## 內政部 函

發文字號：內授營建管字第1110817347號

主旨：修正建築技術規則建築設計施工編第42條補充圖例圖42-

(1)及圖42-(2)，請查照轉行。

第42條 圖42-(1)

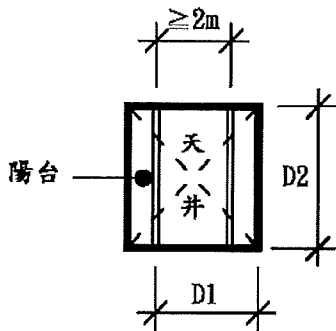
(一)圖42-(1)文字說明2「設陽台均小於1.5m寬度，除W1臨接陽台之部分……」修正為「設陽臺均小於2m寬度，除W1臨接陽臺之部分……」。

- ①則 $W_3, W_7, W_8$ ，為無效之採光開口，其面積不得計入採光面積。
- ②設陽臺均小於 $2\text{m}$ 寬度，除 $W_1$ 臨接陽臺之部分，其有效採光面積應按 $0.7$ 計算外，其餘均為有效採光開口。
- ③若 $W_1, W_2, W_4, W_5, W_6$ 之有效採光面積之和(地板面以上 $50\text{cm}$ 範圍內不得計入)為 $\Sigma a$ ，居室樓地板面積即圖中斜線部分(不包括本編第1條第16款所稱之樓梯走廊浴廁等非居室部分)為 $F.A$ ，則 $\Sigma a \geq F.A/8$ 。
- ④有效採光距離之保持係以建築物外牆為準，故居室樓地板內仍可隔間。
- ⑤住宅區建築物，深度超過 $10\text{m}$ 者，至少應有一面(背面或側面)在有效採光範圍內，其他各面雖不在有效採光內，如符合45條水平距離(即 $1\text{m}$ )者，仍可開窗，惟不得計入有效採光面積，如本圖例，若 $D_1$ 及 $D_2 > 10\text{m}$ 時，至少應有一面之外牆在有效採光範圍內；若其右側外牆為有效採光，此時應調整設計平面，使 $l_2$ 之值符合有效採光之規定。
- ⑥住宅區之建築物深度在 $10\text{m}$ 以內時，不檢討各面之採光距離，各層背面及側面如有開窗時，亦不予限制採光距離，惟前述各立面開口採光面積總計仍須符合第41條規定。

第42條 圖42-(2)

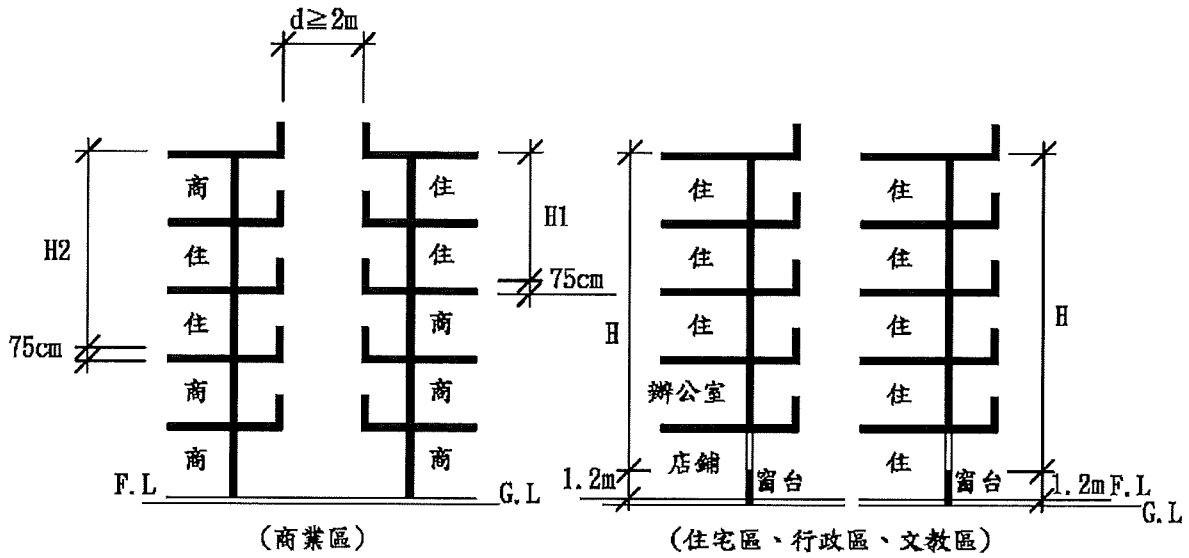
(二)圖42-(2)文字說明3「依前條第三款之規定，位於地板面50cm範圍內之窗或開口面積不得計入有效採光面積內，故本條關於高度(H)之計算應由地板面50cm之高度起算……」修正為「依前條第三款之規定，位於地板面75cm範圍內之窗或開口面積不得計入有效採光面積內，故本條關於高度(H)之計算應由地板面75cm之高度起算……」，另圖示商業區部分並配合修正。

- ① 建築物外牆依規定留有採光用窗或開口時，其同一基地內之他棟建築物或同棟建築物之對面部分(如天井)之有效採光距離 $D$ ，係指面對之外牆間之水平淨距離。
- ② 天井部分各向之 $D/H$ 值均應分別核算(即圖中 $D1$ ， $D2$ 與 $H$ 之比值)。
- ③ 依前條第三款之規定，位於地板面75cm範圍內之窗或開口面積不得計入有效採光面積內，故本條關於高度( $H$ )之計算應由地板面75cm之高度起算計至建築物外牆最高部分之垂直高度，符合本編第1條第7款之屋頂突出物不予計入外牆高度。
- ④ 門窗開向陽台時如圖42-(1)第②點說明規定計算，若相正對之兩面均設有陽台時，其有效採光僅扣減一面之陽台，即水平淨距離( $D$ )，應自任一面之外牆面計至對面陽台之外緣如圖中 $D1$ 。
- ⑤ 商業區建築物水平間距達5m以上，其他使用分區水平間距離6m以上者(空地、道路及永久性空地寬度之和)免再增加。
- ⑥ 住宅區建築物，不因部分樓層設置辦公室或店鋪而減少其採光高度。
